Številka: 8.1.11./D-45/21-PTPP/VD-2733

Datum: 20-03-2024

**Zadeva: OPPN 305 Vrtno mesto Sibirija – za dele enot urejanja prostora TR-307, TR-453 in TR-554**

Schema - prikaz umestitve nevarovanih prostorov

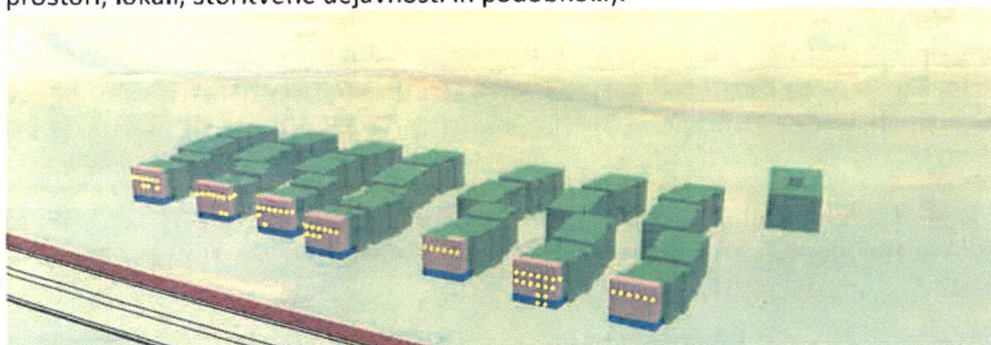
- Imisije hrupa v najbolj obremenjenih točkah stavb v prvi liniji (na višini 4. etaže) znašajo v nočnem času (Lnoč) od 56,3 dBA na stavbi št. 23 (stavba na sliki skrajno levo), do 60,0 dBA na stavbi št. 28 (stavba na sliki druga z desne). Izračunane imisije so podobne kot v osnovni študiji, imisija je pri večini najbolj obremenjenih točk povišana, povprečno povišanje imisije znaša cca. 0,8 dBA.

- Vseh 7 stavb v prvi liniji je v najvišji etaži čezmerno obremenjenih (stavbe št. 23, 24, 25, 26, 27, 28 in 29).
- 5 od 7 stavb v prvi liniji je čezmerno obremenjenih tudi v nižjih etažah, pri tem je 1 čezmerno obremenjena v vseh etažah (stavba št. 28).

- Čezmerno so obremenjene tudi posamezne točke na stranskih fasadah južnega dela najvišjih nadstropij posameznih stavb.
- S hrupom preobremenjenim delom stavb se bo spremenila namembnost tako, da tu ne bodo umeščeni varovani prostori. V te dele stavb se lahko umeščajo skupni prostori, shrambe, komunikacije, poslovni prostori, lokali, storitvene dejavnosti in podobno...).

DARS je že v smernicah tudi zahteval, da se na podlagi izsledkov ocene hrupne obremenitve prilagodi zasnova objektov na način, da se objekte zniža, saj je ravno najvišja etaža najbolj obremenjena s hrupom. Zasnova objektov ni bila spremenjena.
